Mercredi 11 mai 2022

Objet – Sujet Traité

Voies de Circulation et Points Noirs :

Gestion des traversées de Voie Verte :

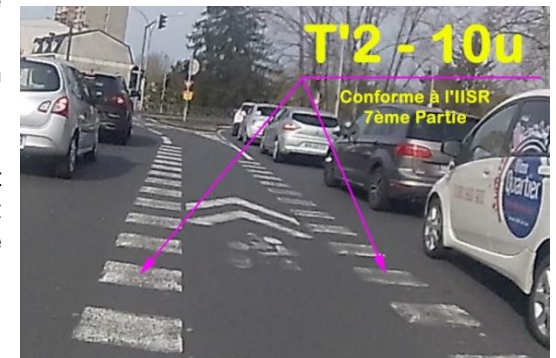
Si la Voie Verte longe une voie à grande circulation elle a la même priorité que cette voie car ce sont les rues perpendiculaires qui la coupent, Il n'y a donc pas de « Stop » ou de « Céder le Passage » à implanter sur la Voie Verte car dans ce cas les cyclistes auraient plus d'avantage à rester sur l'axe principal avec les voitures.

Si c'est la Voie Verte qui coupe une voie à grande circulation il est évident qu'il faut implanter un « Céder le Passage » pour amener les cyclistes à s'engager « régulièrement » (CR R415-7 – R412-6).

Pour ce qui est des marquages au sol, après recherches, soit auprès du CEREMA soit dans divers articles de l'IISR, le cas de figure d'une voie verte en agglomération n'est pas explicitement décrit et qu'effectivement la position – hors agglomération – du CEREMA avec du bitume de couleur claire et l'adjonction de pictogrammes piétons à côté de pictogrammes vélos permise par l'IISR ne retient que le cas où la Voie Verte est prioritaire.

BVC soutien la position, privilégiant la visibilité, qui a été adoptée par les Services Techniques et qui est déjà utilisée en d'autres occasions comparables (voir ci-contre).

Réseau défini par le consultant

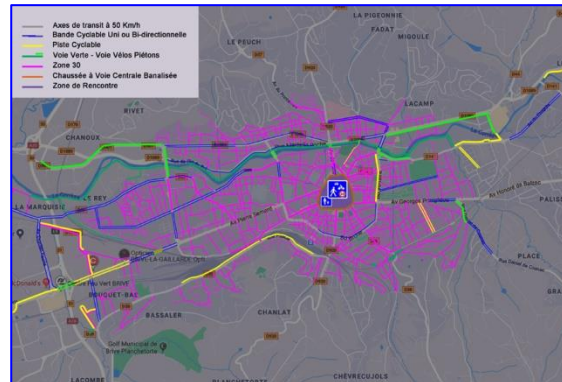
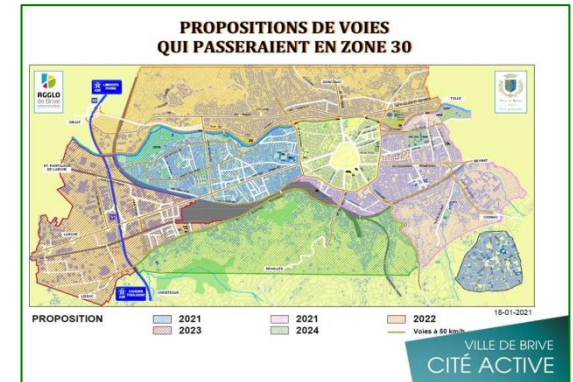
- Il est amusant de constater que la Municipalité veut, d'un côté aller plus loin (ou pas ?) que l'enrichissement que BVC avait, avec grande insistance, demandé et, d'autre part, rejette les propositions de mise à 30 Km/h de portions de voies longues de 600 m (voir ci-dessous).

BVC demande juste le respect du planning « Zones 30 » du Plan d'Actions tel que défini et planifié par les Services Techniques.

Ce principe, validé par tous en décembre 2019, convient parfaitement (juste éviter de multiplier les marquages au sol inutiles réglementairement).
